**AVIS RELATIF À LA PROTECTION
CONTRE LES EVENTUELS EFFETS NOCIFS ET NUISANCES
PROVOQUÉS PAR LES RAYONNEMENTS NON IONISANTS
GÉNÉRÉS PAR DES ANTENNES ÉMETTRICES STATIONNAIRES**

Commune : MONS - Exploitant : TELENET GROUP

Référence exploitant : HT1564D

Rapport n° 1202 / 2025

Figure 1 : Vue en plan des lieux de séjour et des points de contrôle

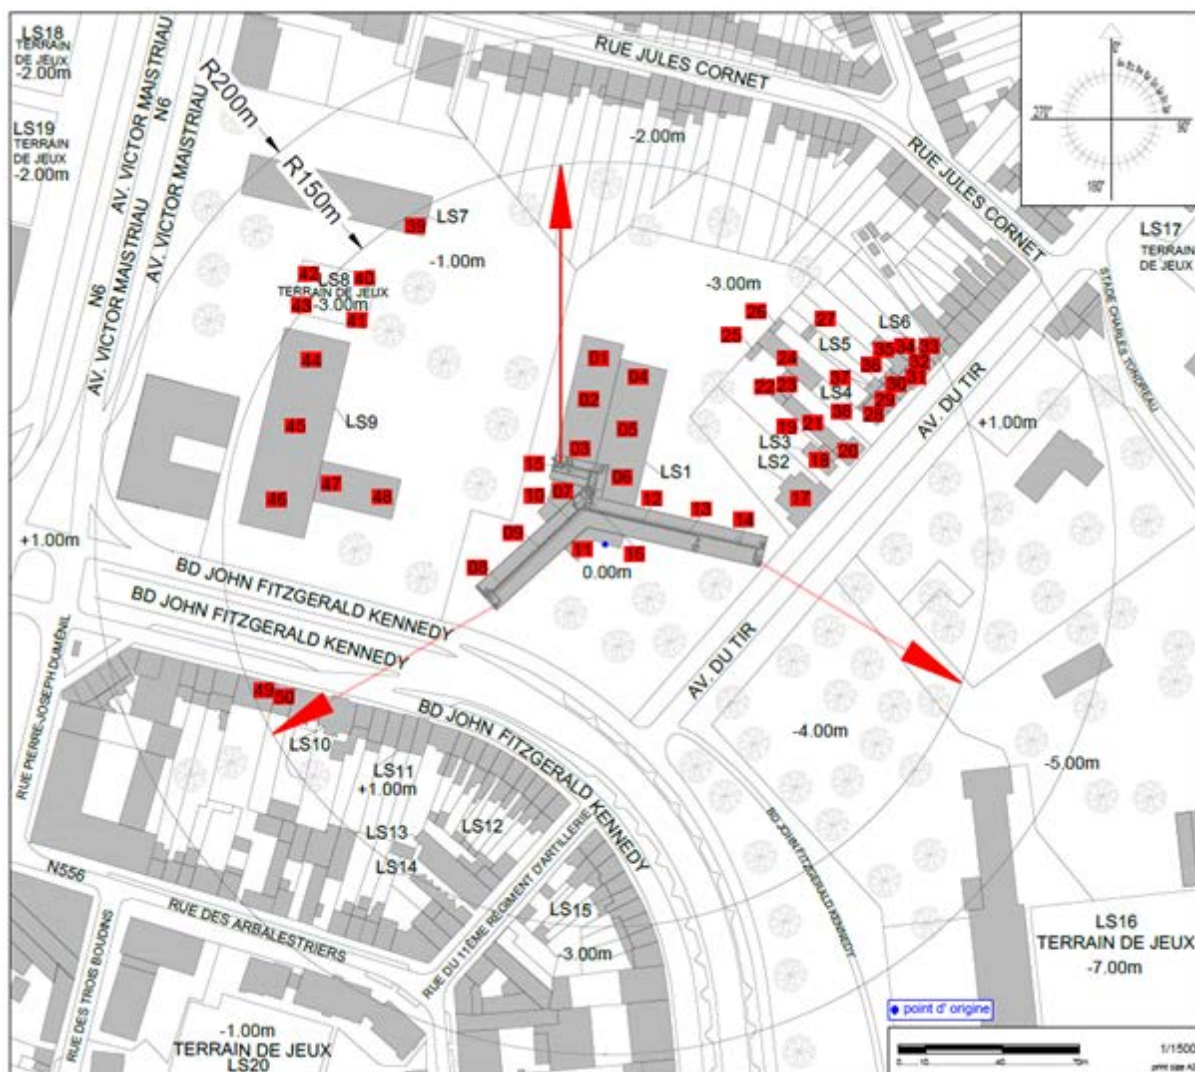
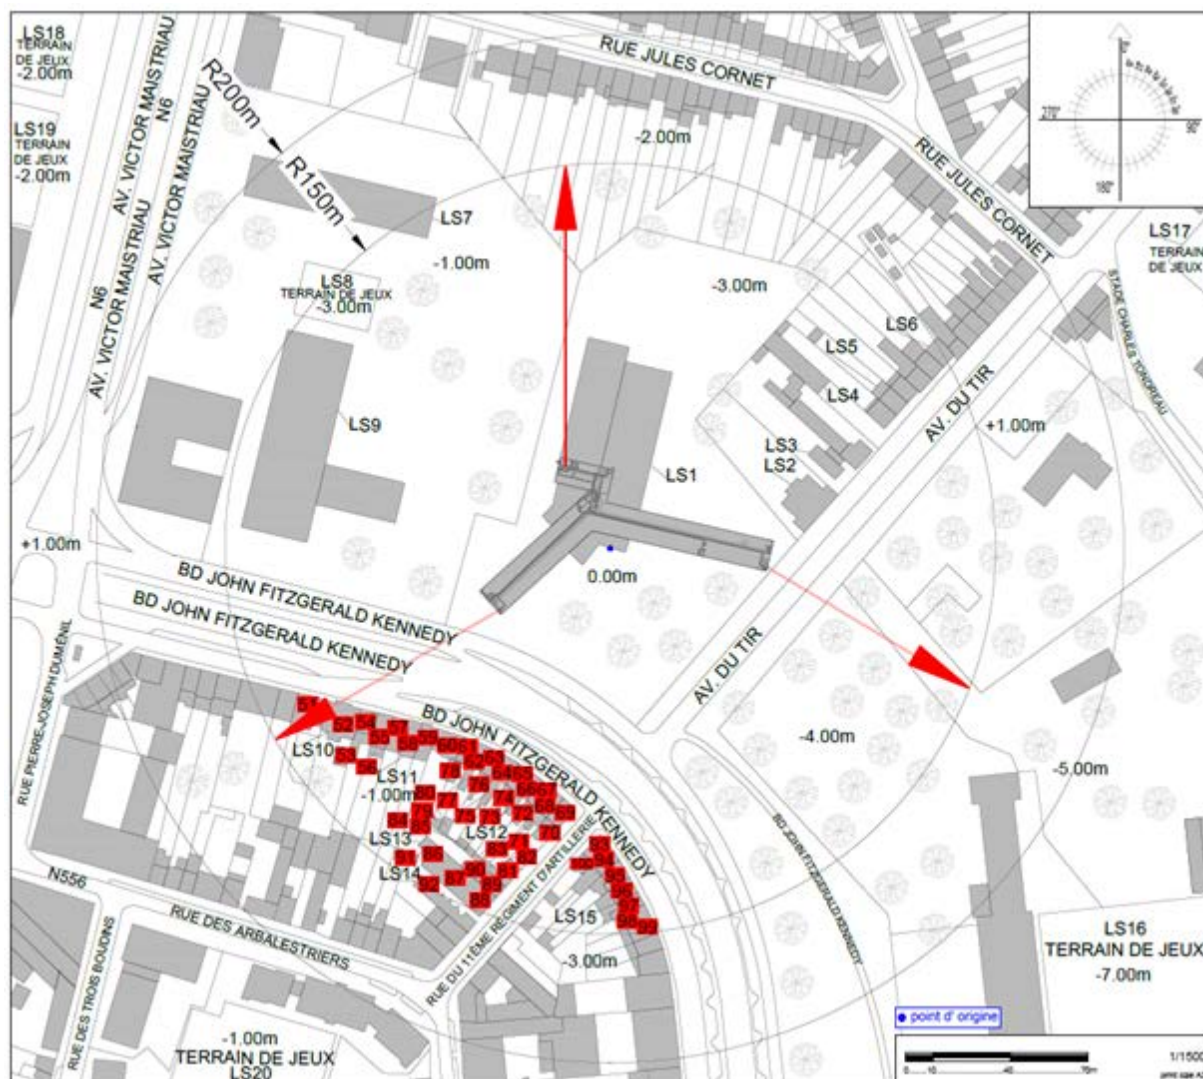
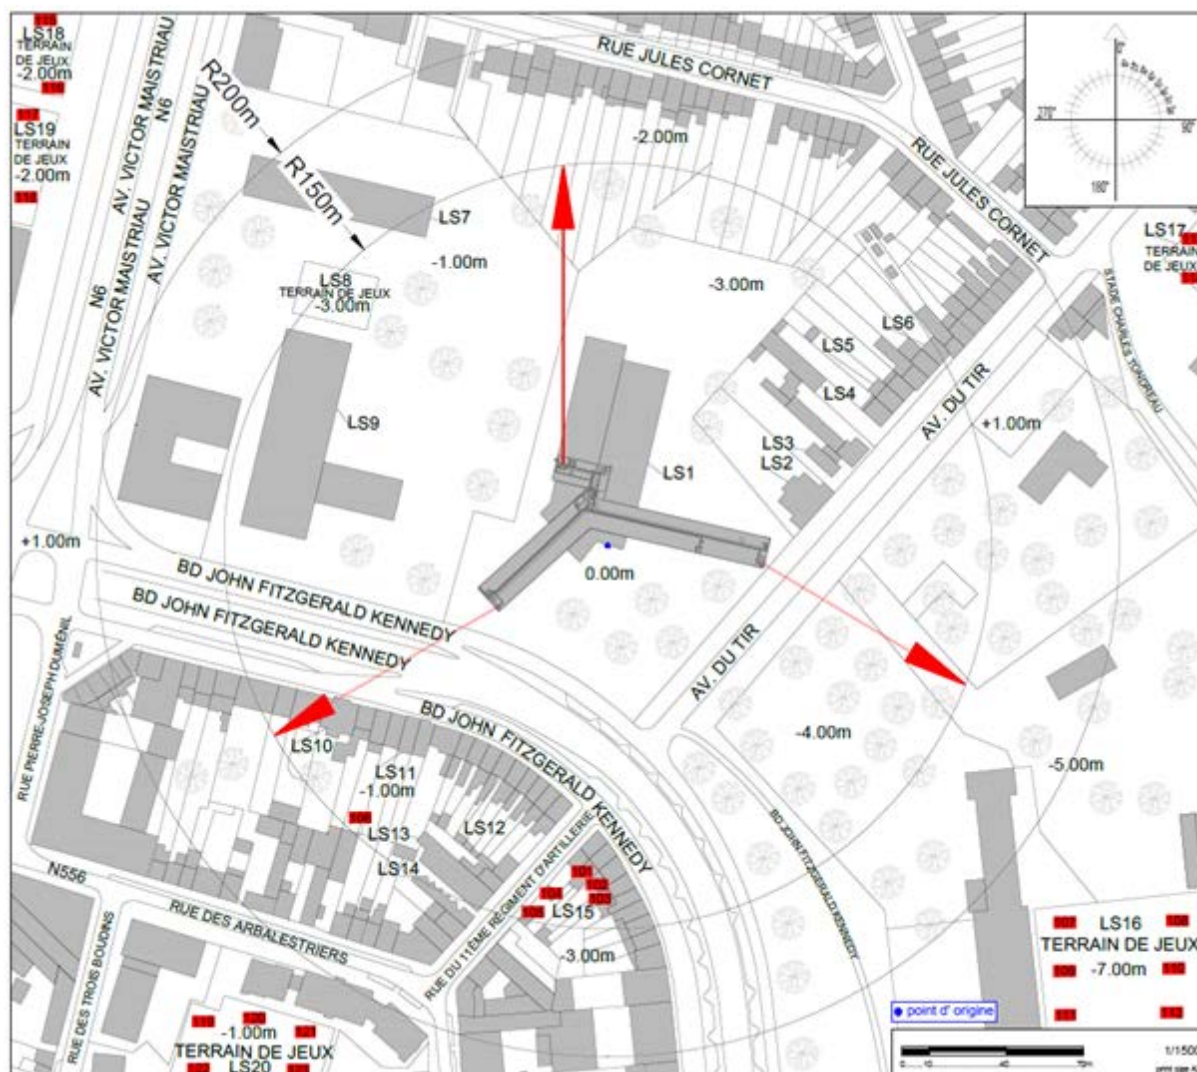
Les fréquences d'émission, la puissance rayonnée par chacune des antennes et leur gain permettent de déterminer le rayon de la zone à analyser. Tout dépassement de la limite par installation est exclu en dehors de cette zone. Le tableau 2 reprend les 35 LS² pour lesquels l'indice d'exposition est le plus élevé. Les différentes colonnes indiquent :

- le numéro du point de contrôle repris sur un des plans de la figure 1;
- le numéro du LS dans lequel se trouve le point de contrôle de la 1^{ère} colonne ;
- l'atténuation d'obstacle prise en compte pour le calcul de l'indice d'exposition dans le LS ;
- le résultat du calcul de l'indice d'exposition.

N° point de contrôle	LS	Atténuation (dB)	Indice d'exposition relatif à la limite par installation IE_i
49	LS10	3,0	0,483
107	LS16	0,0	0,380
108	LS16	0,0	0,325
50	LS10	3,0	0,317
109	LS16	0,0	0,311
119	LS20	0,0	0,300
120	LS20	0,0	0,299
110	LS16	0,0	0,287
51	LS10	3,0	0,277
39	LS7	3,0	0,261
111	LS16	0,0	0,260
121	LS20	0,0	0,256
112	LS16	0,0	0,248
122	LS20	0,0	0,246
123	LS20	0,0	0,219
106	LS11	3,0	0,110
89	LS13	3,0	0,107
87	LS13	3,0	0,099
86	LS13	3,0	0,092
88	LS13	3,0	0,091
116	LS18	0,0	0,084
115	LS18	0,0	0,083
114	LS17	0,0	0,082
92	LS14	3,0	0,081
117	LS19	0,0	0,075
118	LS19	0,0	0,074
113	LS17	0,0	0,072
54	LS10	3,0	0,071
91	LS14	3,0	0,070
55	LS10	3,0	0,066
57	LS11	3,0	0,062
42	LS8	0,0	0,058
52	LS10	3,0	0,058
59	LS12	3,0	0,052
33	LS6	3,0	0,052

En ce qui concerne les antennes de l'installation mentionnées dans le tableau 1, la distance maximale à laquelle la limite pourrait être atteinte, à l'extérieur, est égale à 194,3 m. S'il n'y a pas de LS à une distance inférieure, les antennes respectent forcément la limite d'immission.

Dans le cas des LS situés à l'intérieur des bâtiments, une atténuation d'obstacle est prise en compte et il en résulte que la distance maximale à laquelle la limite pourrait être atteinte se réduit à 155,5 m.

Figure 2 : Vue en plan des installations d'antennes dans un rayon de 300 mètres autour de l'installation faisant l'objet de la demande d'avis

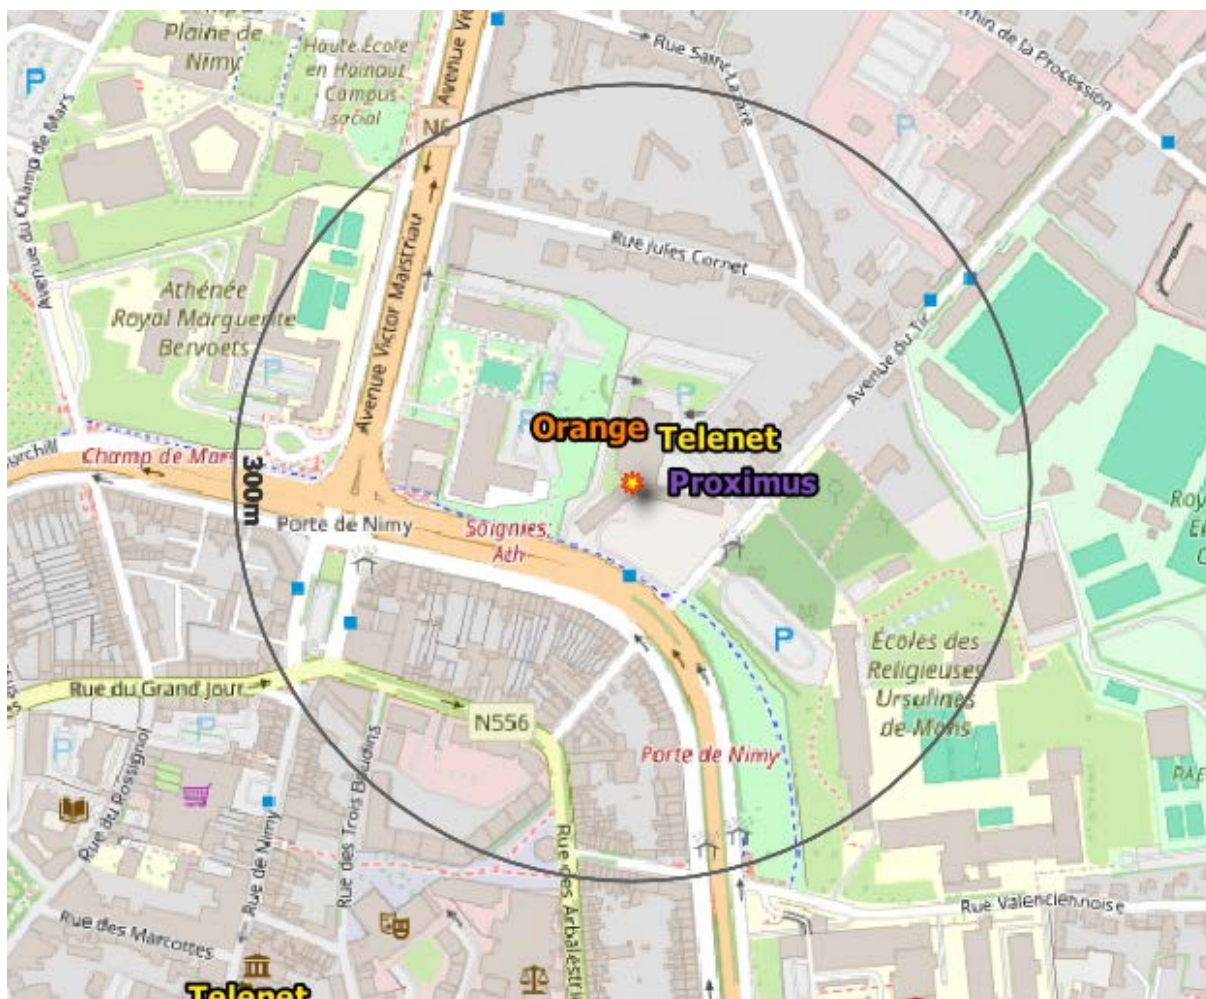
Le plan en projection verticale de la figure 2 indique la localisation des installations d'antennes émettrices stationnaires visées par le décret et situées dans un rayon de 300 mètres autour de l'installation référencée dans le paragraphe 2 et localisée au centre du cercle. Les données de localisation de ces antennes et les avis correspondant sont accessibles via le cadastre en ligne des antennes émettrices stationnaires⁸. Les installations prises en compte dans l'évaluation du respect de la limite cumulative sont les installations d'antennes émettrices déclarées en service par l'exploitant à la date du présent avis, à l'exception de l'installation référencée dans le paragraphe 2 et éventuellement d'autres installations ayant fait l'objet d'une demande d'avis à la même date et qui sont situées à l'intérieur de la zone de 300 mètres de rayon.

- il y a au plus 4 installations d'antennes émettrices stationnaires présentes dans la zone d'évaluation de 300 mètres de rayon représentée dans la figure 2, y inclus l'installation référencée dans le paragraphe 2 : la limite cumulative définie à l'article 4, §2 du décret est nécessairement respectée dans les lieux de séjour à l'intérieur de la zone d'évaluation de 300 mètres de rayon ;
- il y a exactement 5 installations d'antennes émettrices stationnaires présentes dans la zone d'évaluation de 300 mètres de rayon représentée dans la figure 2, y inclus l'installation

- c) dans tous les autres cas, il a été vérifié que la limite cumulative définie à l'article 4, §2 du décret n'est pas dépassée dans les lieux de séjour sur base du nombre d'installations localisées dans la zone d'évaluation de 300 mètres de rayon représentée dans la figure 2, de leur localisation ainsi que des données inscrites dans la figure 1 et au paragraphe 4 du présent avis et dans les avis attestant le respect de la limite par installation ou de la limite abrogée de 3 V/m relatifs aux autres installations reprises dans la figure 2.

Compte tenu des considérations ci-dessus, il apparaît que l'intensité du rayonnement électromagnétique généré, dans les lieux de séjour situés dans un rayon de 300 mètres autour de l'installation référéncée dans le paragraphe 2, par l'ensemble des antennes émettrices stationnaires de l'ensemble des exploitants du même site d'antennes émettrices stationnaires respecte la limite fixée à l'article 4, § 2 du décret.
